2. Änderung

**Bebauungsplan 20.14 „Auf Fitze“
im Ortsteil Kripp (20.14/02)**

**Abwägung zu den Anregungen
aus der Offenlage (§ 3 Abs. 2 und § 4 Abs. 2 BauGB)**

Abbildung 1: Wassertiefen bei SRI 7 (links) und SRI 10_4h (rechts)

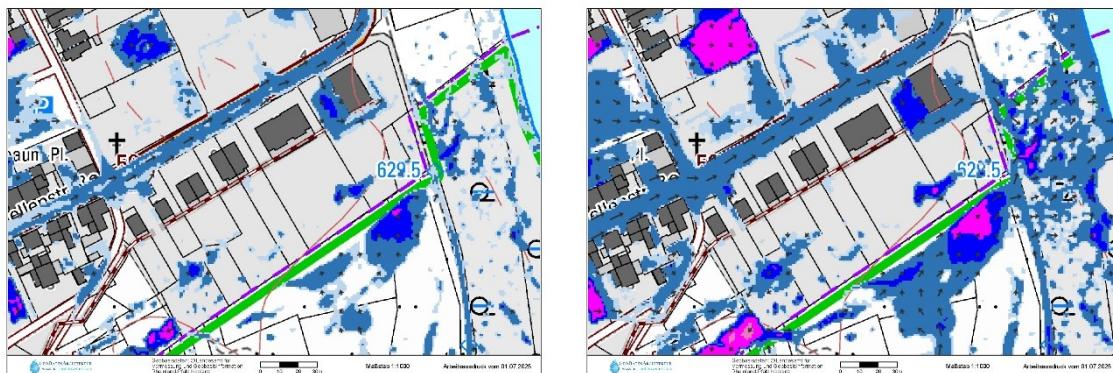
Es wird darauf hingewiesen, dass bei einem außergewöhnlichen Starkregenereignis (SRI 7) mit einer Regenmenge von ca. 40 - 47 mm in einer Stunde in dem Planungsbereich gemäß der Sturzflutgefahrenkarte Wassertiefen mit bis zu 50 cm und Fließgeschwindigkeiten mit bis zu <1,0 m/s entstehen können.

Bei einem extremen Starkregenereignis (SRI 10) mit einer Regenmenge von ca. 112 - 136 mm in vier Stunden können in dem Planungsbereich gemäß der Sturzflutgefahrenkarte Wassertiefen mit bis zu 100 cm und Fließgeschwindigkeiten mit bis zu <2,0 m/s entstehen. Es wird ausdrücklich gebeten, dies zu beachten.

Den der Stellungnahme beigefügten Kartenauszügen aus der Starkregenkarte (vgl. Abbildung 1 und Abbildung 2) ist zu entnehmen, dass im Falle eines Starkregens mit einer Überschwemmung der Bundesstraße zu rechnen ist. Die anliegenden Grundstücke im Geltungsbereich werden nur insoweit betroffen, als dass die dortige Geländemodellierung einen Abfluss der Wassermengen von der Quellenstraße auf die tiefe liegenden Grundstücksteile zulässt. Diese Situation ist lediglich bei den Hausnummern 1 und 15a gegeben. Während bei dem unbebauten Grundstück Haus 15a eine entsprechende Geländegestaltung noch möglich wäre, gestaltet sich dies bei Haus 1 durch die dort tiefergelegte Park- und Eingangsebene deutlich schwieriger. Hier ist den Hauseigentümern eine ausreichende Vorsorge anzuraten, damit das Gebäude auch bei Starkregen gefahrlos betreten werden kann.

Um künftige Bauherren und Grundstückseigentümer auf die möglichen Auswirkungen eines Starkregenereignisses hinzuweisen, werden die Hinweise zum Bebauungsplan um die folgende Nummer ergänzt:

„3.4a Mögliche Auswirkungen eines außergewöhnlichen oder extremen Starkregenereignisses (SRI7, SRI10_1h, SRI10_4h) auf den Geltungsbereich können über den Kartendienst des Landesamtes für Umwelt unter dem Link <https://wasserportal.rlp-umwelt.de/auskunftssysteme/sturzflutgefahrentkarten> ermittelt werden und sollten bei der konkreten Objektplanung Beachtung finden.“
